# 設計変更詳細

対象型式	変更時期	新型式	対象サイズ
J10-FNSF	2004年8月	変更なし	全サイズ(300A 削除)
J10-FNSF-S			全サイズ(250A,300A 追加)
J10-FNSF-U			全サイズ(250A,300A 追加)
J10-FNSF-CN			全サイズ
J10-FDNSF			全サイズ

図 1: 変更後外観

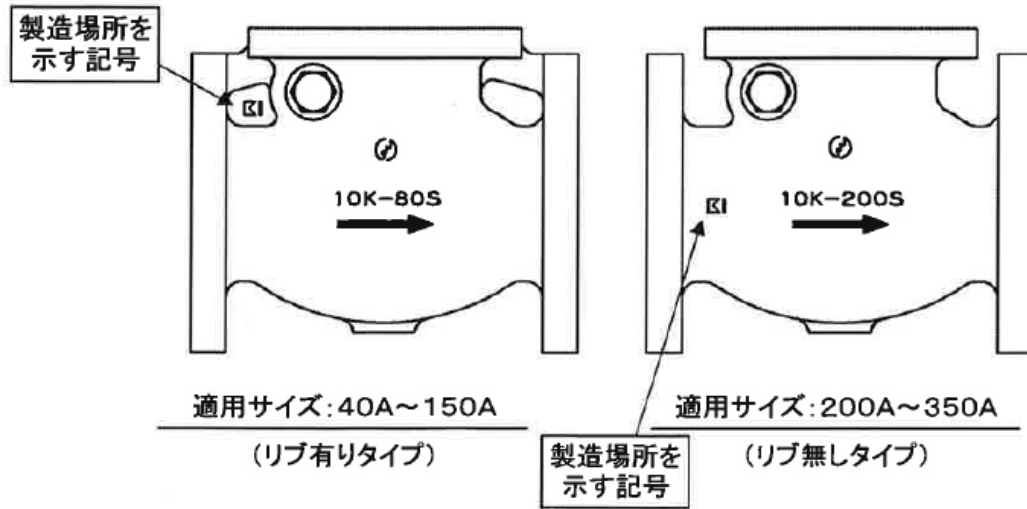
変更内容		
項目	変更前	変更後
全面設計変更		全面設計変更のため、変更前との部品互換性はなし。
鑄出し表示変更 (外観は図 1)	J10-FNSF(-S,-U-CN) ※J10-FNSF 40A,250A,300A は除く    J10-FNSF(40A,250A,300A)  	  J10-FDNSF  
寸法 (詳細は表 1)		1)面間寸法変更あり(40A、250A～)。 2)高さ寸法変更あり
